# 大間原子力発電所

敷地ごとに震源を特定して策定する地震動のうち  
内陸地殻内地震の地震動評価に関する  
審査資料の修正について

2024年3月15日  
電源開発株式会社

# 地震動解析の入力ミスにかかわる評価結果の誤りの修正について

## 断層モデルを用いた手法による地震動評価結果 【④ 短周期レベルの不確かさケース 速度時刻歴波形】

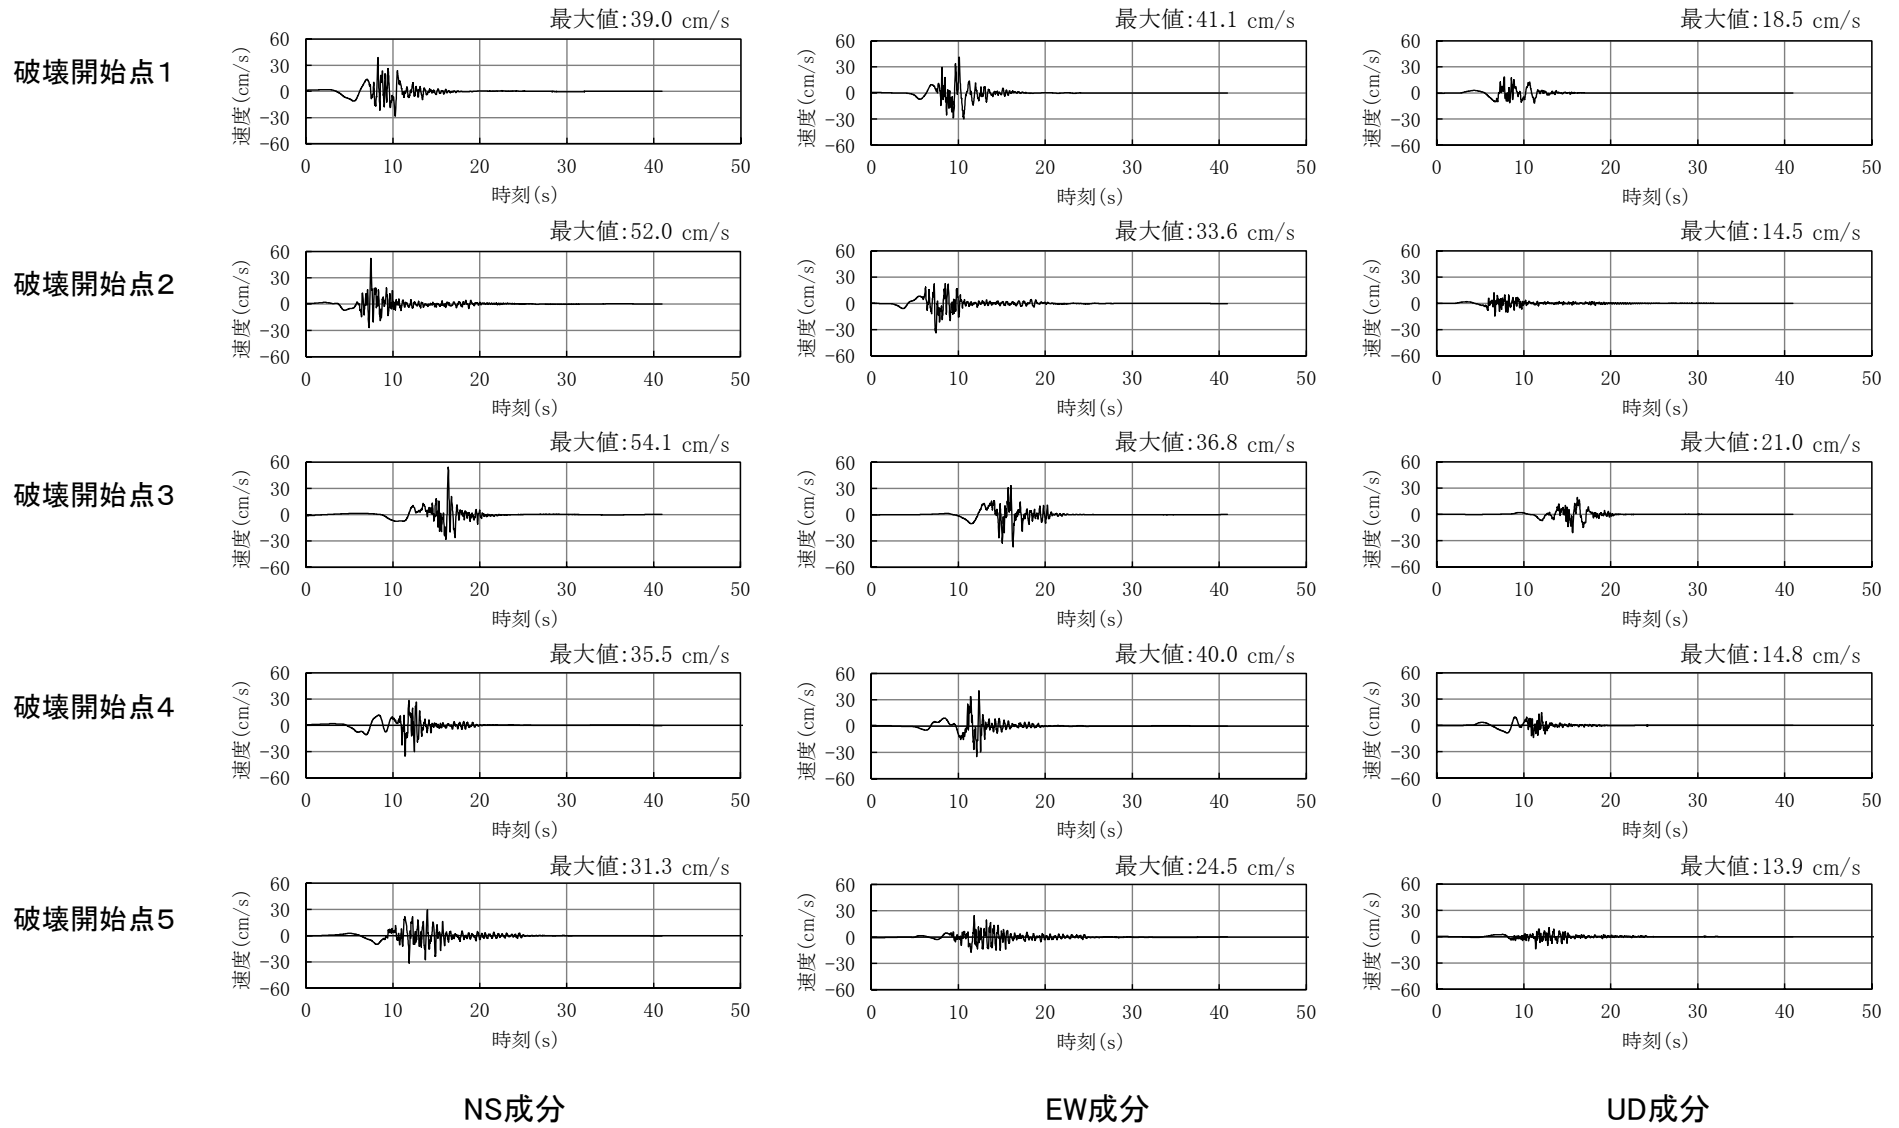
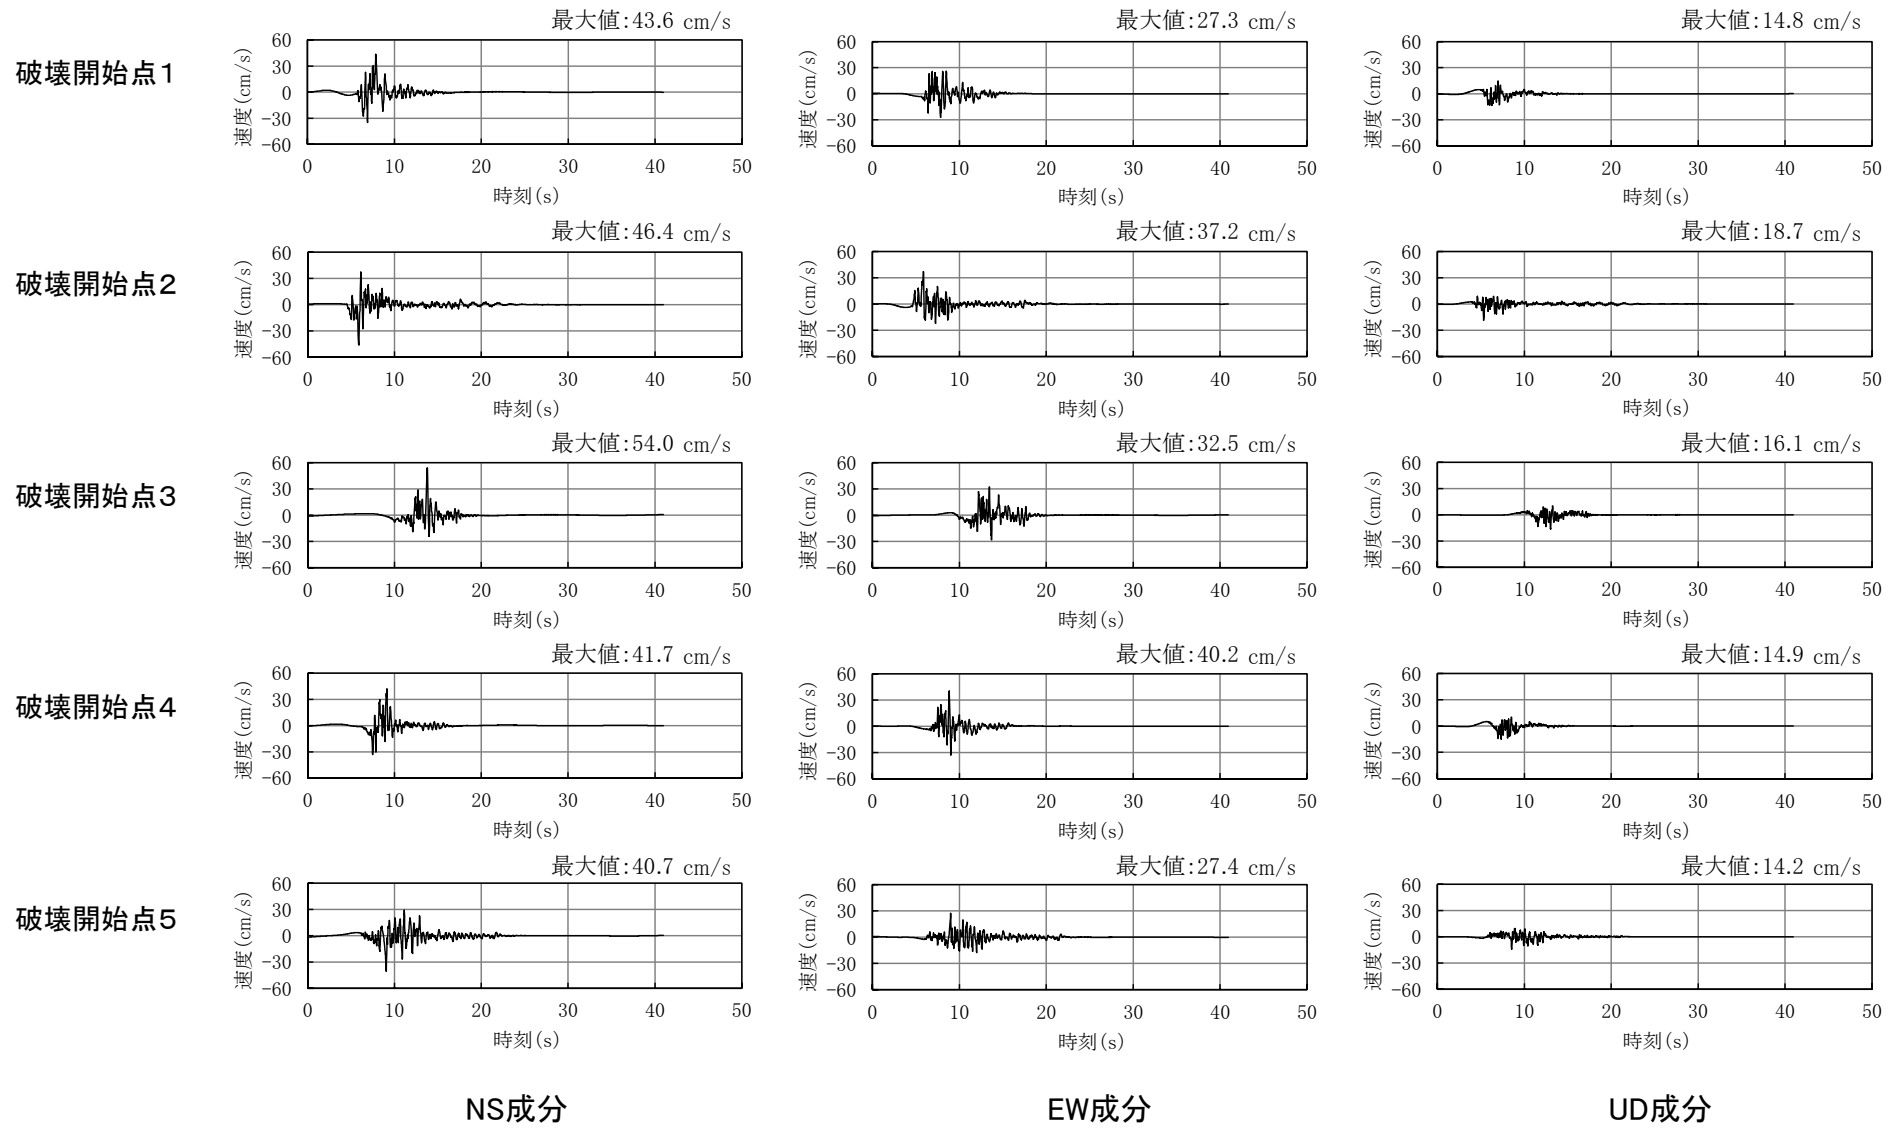
地震動解析の入力ミスにかかわる  
評価結果の誤りを修正した。

## 断層モデルを用いた手法による地震動評価結果のまとめ

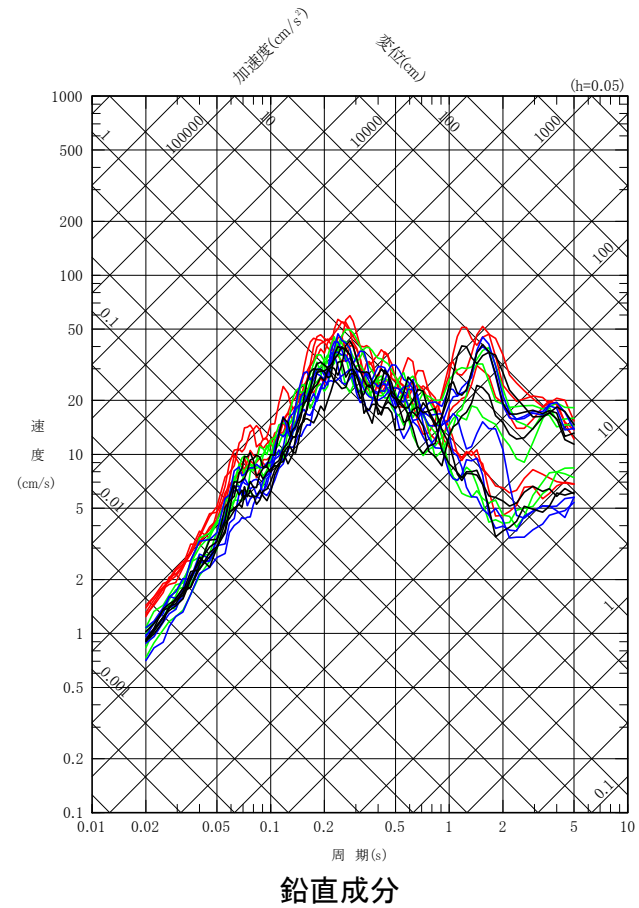
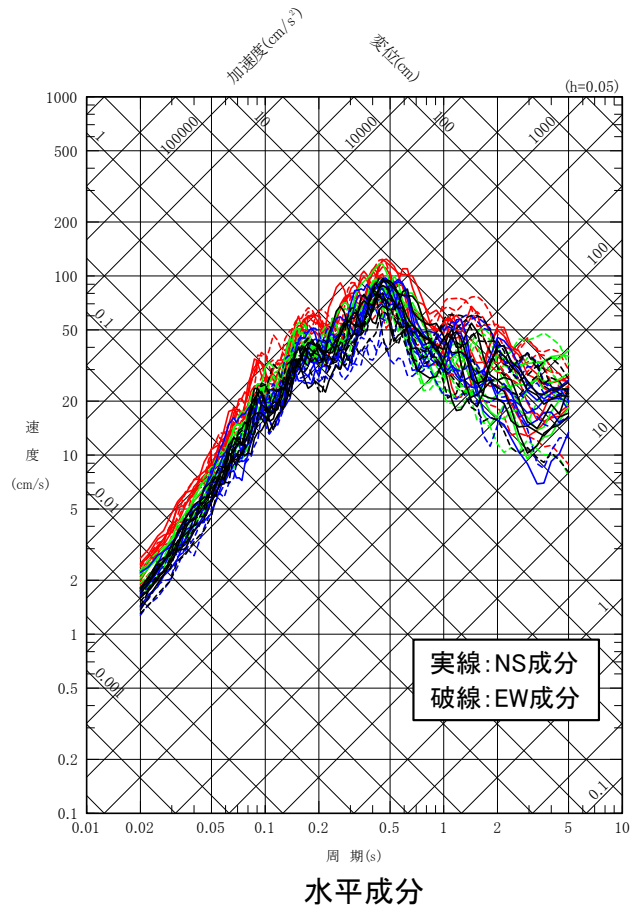
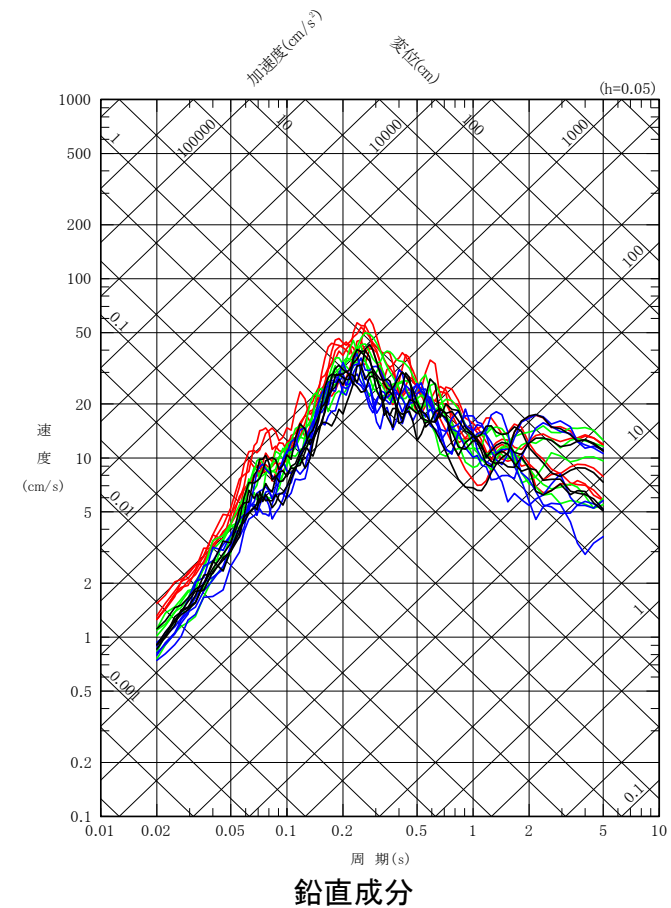
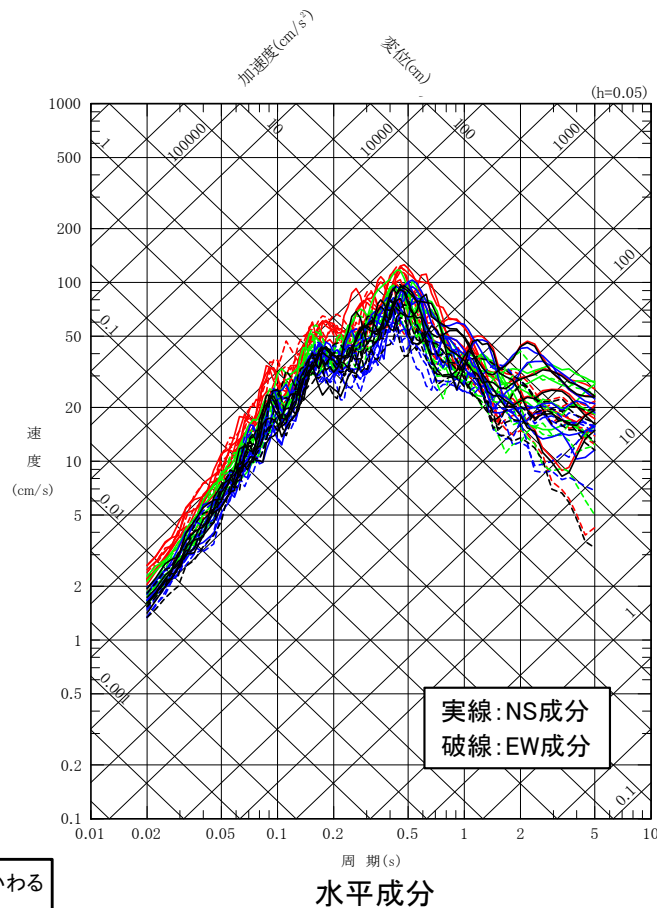
地震動解析の入力ミスにかかわる  
評価結果の誤りを修正した。

## 統計的グリーン関数法, 理論的手法, 及びハイブリッド合成法による地震動評価(F-14断層による地震)

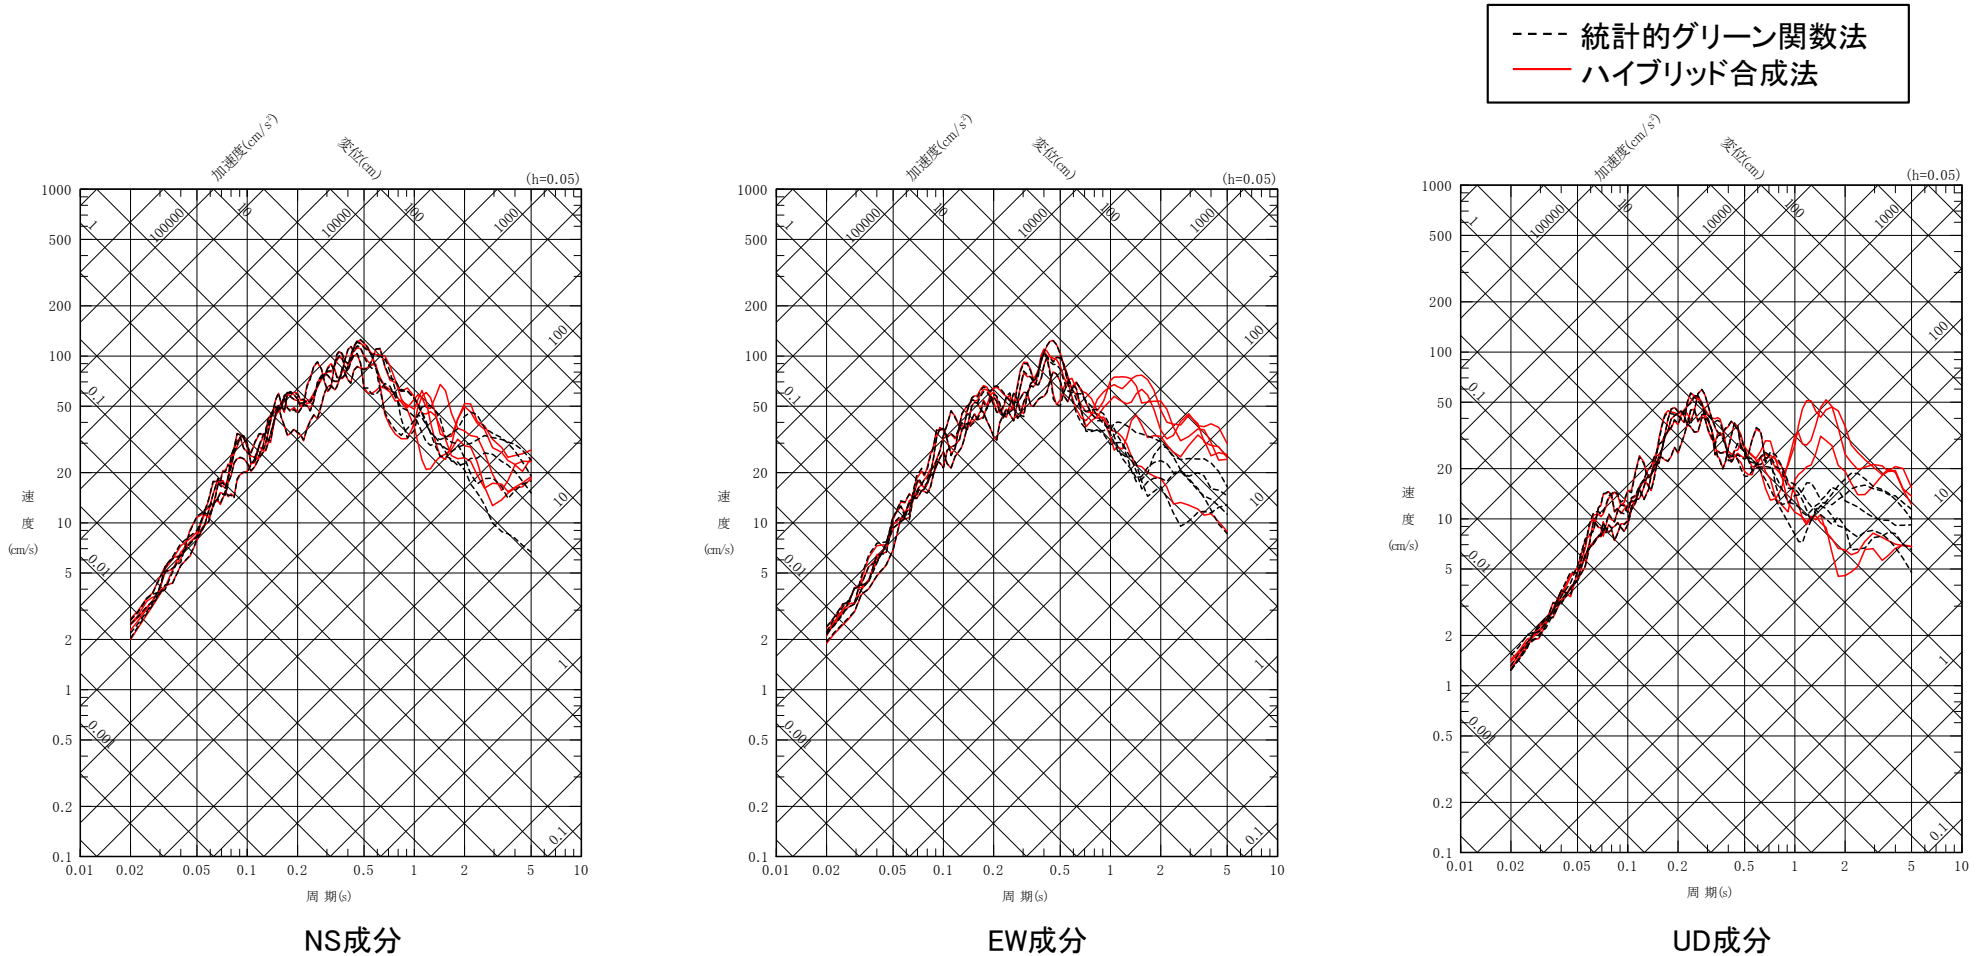
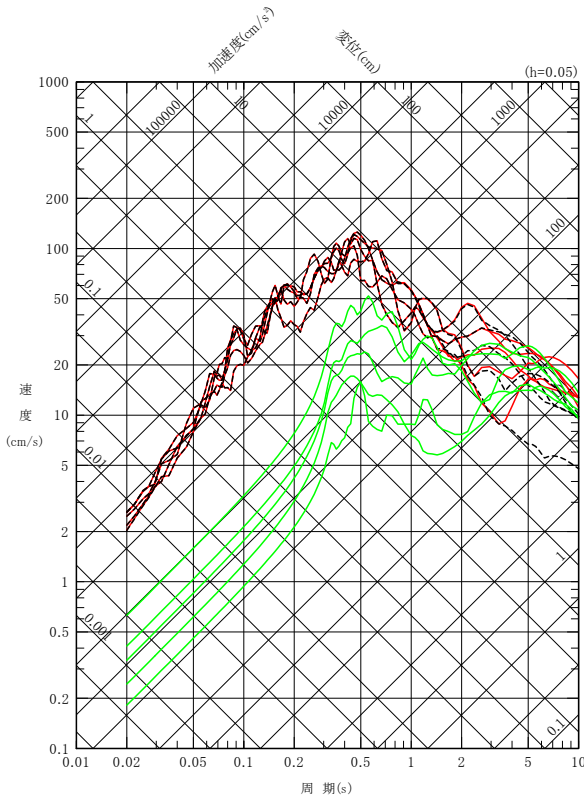
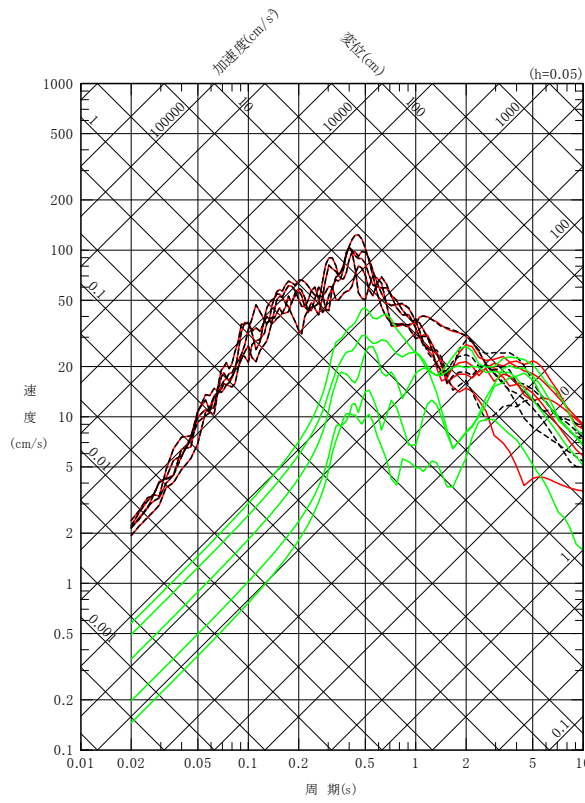
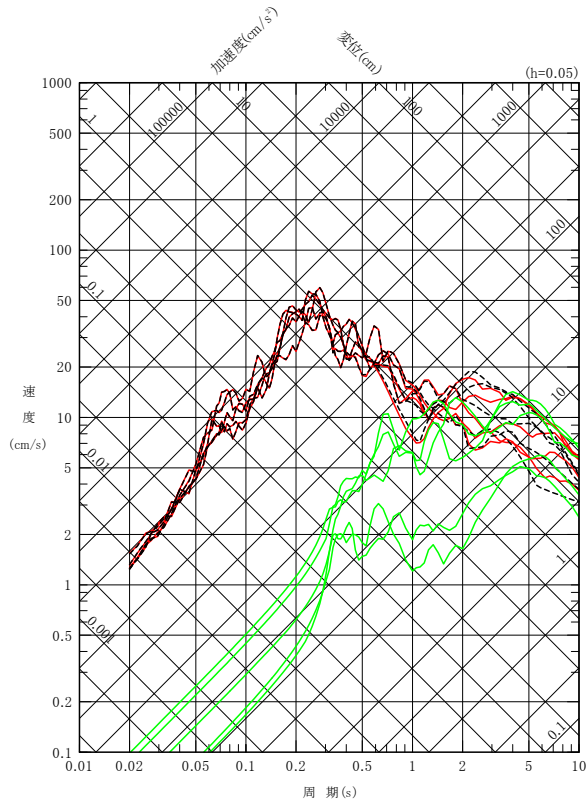
地震動解析の入カミスにかかわる  
評価結果の誤りを修正した。
